Betr.: Einwendung des BUND Landesverband Nordrhein-Westfalen

**Antrag für Errichtung und Betrieb einer Klärschlamm-Monoverbrennungsanlage
der RWE Power AG, Stüttgenweg 2, 50935 Köln, am Veredlungsstandort
Knapsacker Hügel in Hürth**

Landesbüro: ERF 77-07.20 IMS Aktenzeichen: 61.05.2-2019-3

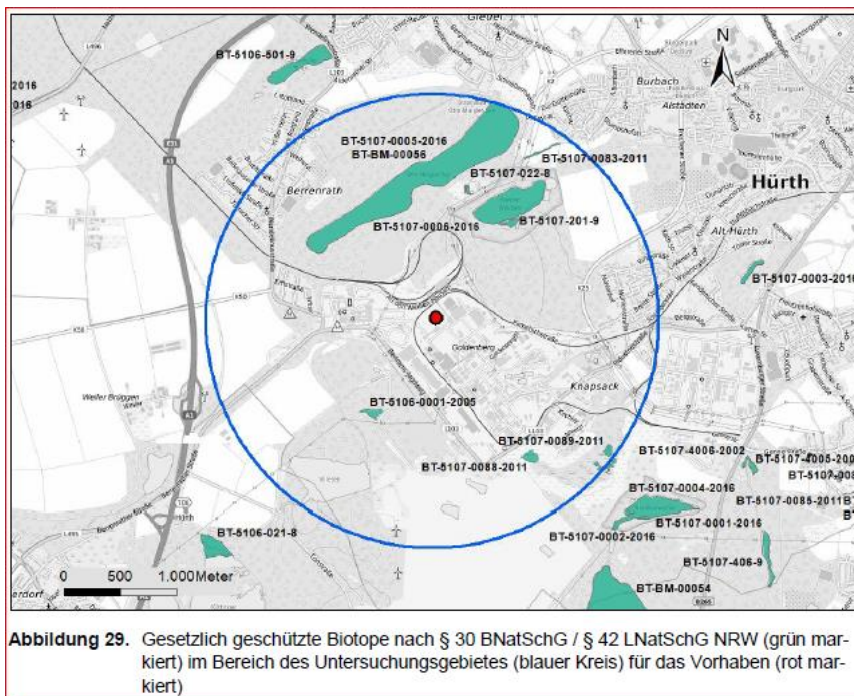
B33: Es ist schon merkwürdig, dass es an IO3/7 mit 60 /45 db doppelt so laut sein darf wie an IO4/5.

B34: Warum ist der Beurteilungspegel sonntags ohne LKWs fast doppelt so laut wie werktags?

B35: Wie kommt es, dass die Werte so gering sind?

In der Datei 13.6 FFH-Vorprüfung steht folgende Darstellung:

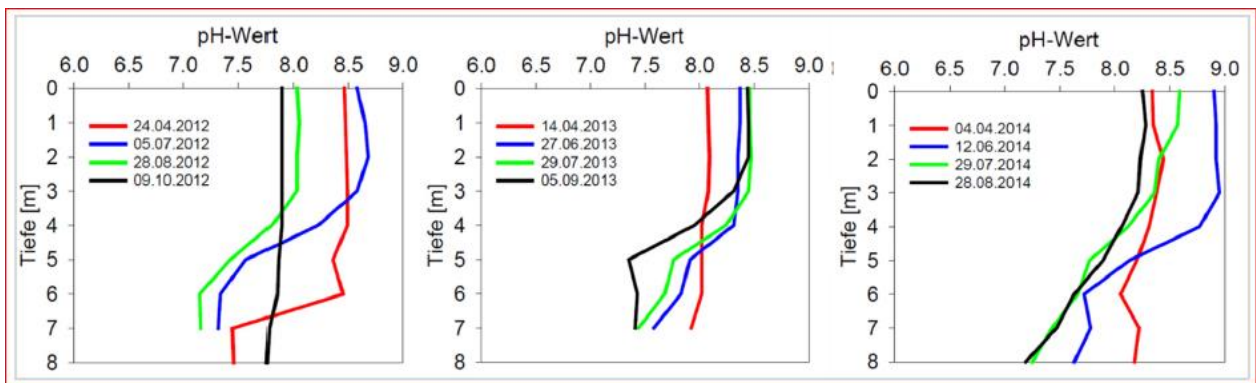
B41: Der See ist nach unserer Kenntnis nur 4 m tief. Wie kann dann in 8 Metern Tiefe noch ein pH-Wert dargestellt werden?
